UNIVERZITA PALACKÉHO V OLOMOUCI
Křížkovského 511/8, 771 47 OLMOUC

č.j.: 031/PJ/OVZ/2019

Věc: Změna zadávací dokumentace č. 6

K veřejné zakázce v nadlimitním režimu na stavební práce s názvem: „**Stavební úpravy objektu Třída Svobody 26 pro FF UP v Olomouci**“, zadávané v otevřeném řízení, uveřejněné ve VVZ pod evid. č.: Z2019-002825, Vám v souladu se zákonem č. 134/2016 Sb., o zadávání veřejných zakázek, v účinném znění (dále jen „zákon“), sdělujeme následující vysvětlení/změna zadávací dokumentace:

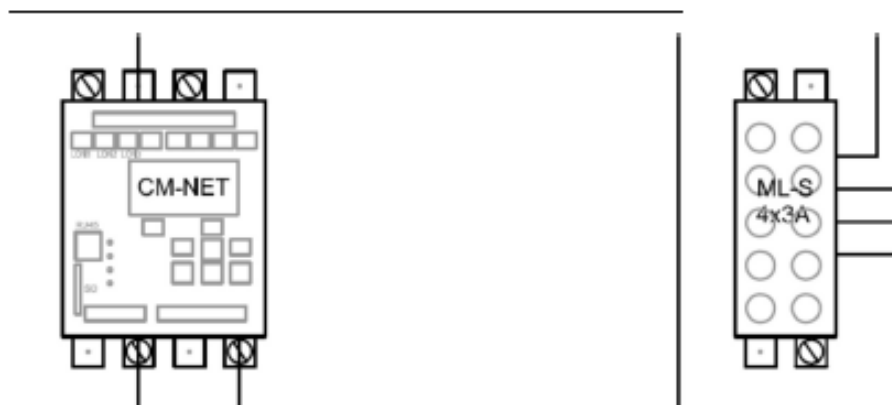
Ve výkresové části silnoproudé elektroinstalace, konkrétně v na výkrese D.1.4.6-106 jsou
zobrazeny komponenty systému CBS od výrobce AWEX vč. uvedení konkrétních typů
komponentů

CBS1 CENTRAL BATTERY

TYPE	CBS/48C
DIMENSIONS (mm)	2050 x 800 x 400
POWER	1,58 kW
TIME	1h
CBS1 ROOM

Domníváme se tedy, že zadavatel tento konkrétní systém při realizaci veřejné zakázky preferuje, proto jsme poptali jeho dodavatele.

Následně jsme obdrželi od dodavatele CBS AWEX cenovou nabídku ve které je striktně uvedeno, že záruční doba na jím dodávané komponenty je pouze 12 měsíců, tedy odlišná od toho, co je uvedeno v parametrech veřejné zakázky.

Požaduje zadavatel konkrétní systém CBS vč. nouzových svítidel od výrobce AWEX, nebo může uchazeč v rámci veřejné zakázky nabídnout systém a svítidla jiného výrobce při zachování srovnatelných technických parametrů nabízených komponentů?

Projektová dokumentace byla vypracována podle ČSN, vyhlášek a zákonů platných v době jejího předání objednateli. Technické specifikace obsažené v projektové dokumentaci udávají technický standard stavby, jednotlivých výrobků a materiálů a je možné je po dohodě s investorem a projektantem zaměnit stejným nebo vyšším standardem.

Zadavatel v souladu se zákonem č. 134/2016 Sb. neuvádí konkrétní výrobce a nepožaduje konkrétní výrobky. Tazatelem zmiňovaná společnost je pouze jedna z řady firem dodávajících systém nouzových svítidel. Záruční podmínky této společnosti nejsou zadavateli známy. Dodavatel je povinen zajistit dodávku takovým způsobem, aby byly splněny požadované parametry na srovnatelné či vyšší úrovni. Předložené topologické schéma je ilustrační.
